AUTORITÀ DI BACINO DEL DISTRETTO IDROGRAFICO DELLA SICILIA

Protocollo n. 4690 del 26.03.2021

OGGETTO: AUTORIZZAZIONE IDRAULICA UNICA – Provvedimento rilasciato ai sensi del R.D. n. 523/1904 e delle norme di attuazione del Piano Stralcio per l’Assetto Idrogeologico e del Piano di Gestione del Rischio di Alluvioni, con le modalità di cui al Decreto del Segretario Generale n°50 del 05/03/2021.

- **Lavori: ME49 Cave 1 Provvedimento Autorizzativo Unico Regionale (P.A.U.R.) ex art. 27-bis del D.lgs. n. 152/05 e ss.mm.ii. “Progetto di rinnovo senza modifiche planivolumetriche dell’autorizzazione della cava di sabbia e ghiaia denominata “Calafato-Margherita” sita nel territorio del Comune di Messina. Cod. Procedura 216**
- **Ditta: Margherita S.r.l. – Contrada Fortino – Villaggio Pace - 98167 MESSINA: codice fiscale/Partita IVA 00145270831**

Fig. 1 Planimetria area di cava configurazione finale

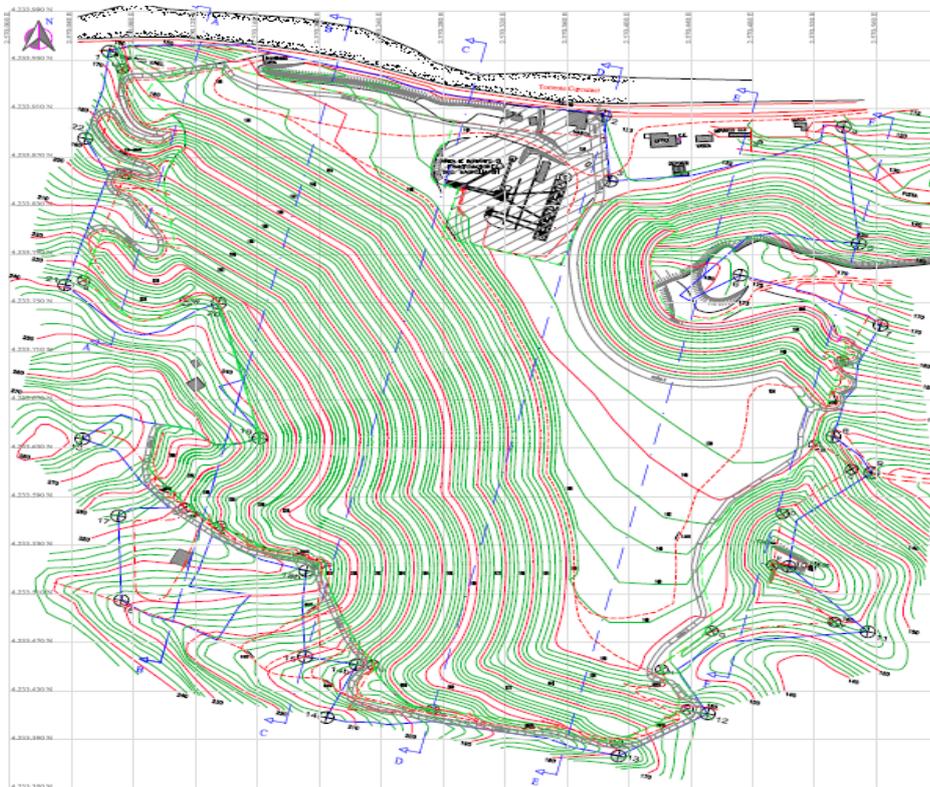
La coltivazione mineraria delle sabbie e ghiaie è stata svolta sinora secondo il metodo di coltivazione per estrazione da un fronte unico ed inclinato. Il presente progetto di rinnovo prevede invece la coltivazione dall’alto verso il basso secondo il metodo di coltivazione per fette orizzontali discendenti, con costituzione di gradini aventi altezza massima di 8,00 m e pedata non inferiore a 5,00 m con una inclinazione massima prevista di 37° (Fig. 1).
